# ПОДШИПНИКИ ЖИДКОСТНОГО ТРЕНИЯ ДЛЯ ПРОКАТНЫХ СТАНОВ

ТИПЫ, ОСНОВНЫЕ ПАРАМЕТРЫ И РАЗМЕРЫ

ГОСТ 7999—70

Изменение № 1 ГОСТ 7999—70 Подшипники жидкостного трения для прокатных станов. Типы, основные параметры и размеры

Черт. 1

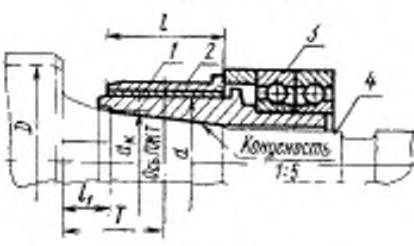
Пункт 4. Чертежи 1, 2. Наименование. Заменить слова: «диаметром 140 мм» и «Подшипники диаметрами от 180 до 350 мм» на «диаметрами от 140 до 350 мм»;

чертеж 1 дополнить словами: «Исполнение I», чертеж 2 — «Исполнение II» (после наименования);

Черт. 3

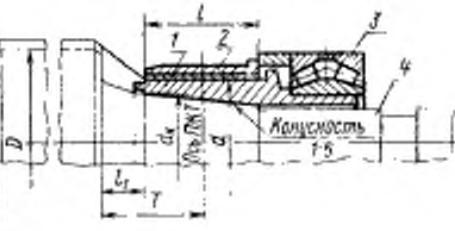
чертеж 3. Наименование. Заменить слова: «диаметром 400 мм» на «диаметрами от 400 до 500 мм»;

Черт. 4

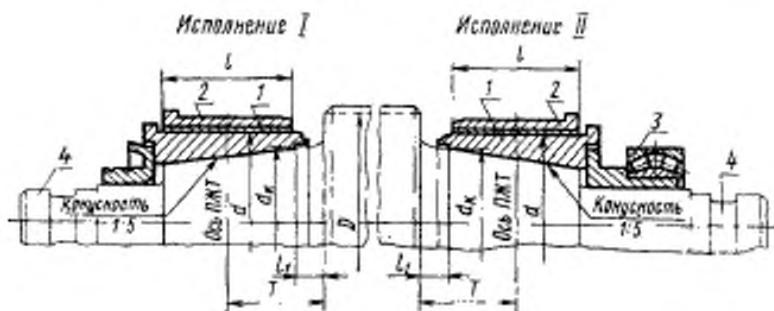
Пункт 4. Чертеж 4. Наименование изложить в новой редакции:

«Подшипники диаметрами от 450 до 1320 мм».

чертеж 4. Наименование. Заменить размер: «до 1320 мм» на «до 1800 мм»; таблицу 2 дополнить параметрами и размерами:

Черт. 6

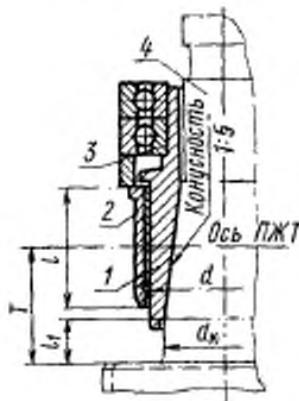
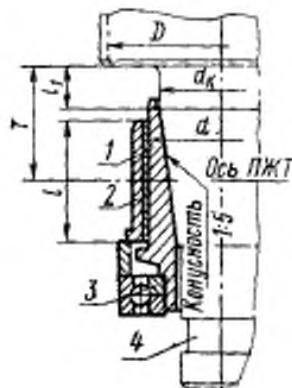
чертеж 6. Наименование. Заменить размеры: «от 180 до 350 мм» на «от 140 до 500 мм».
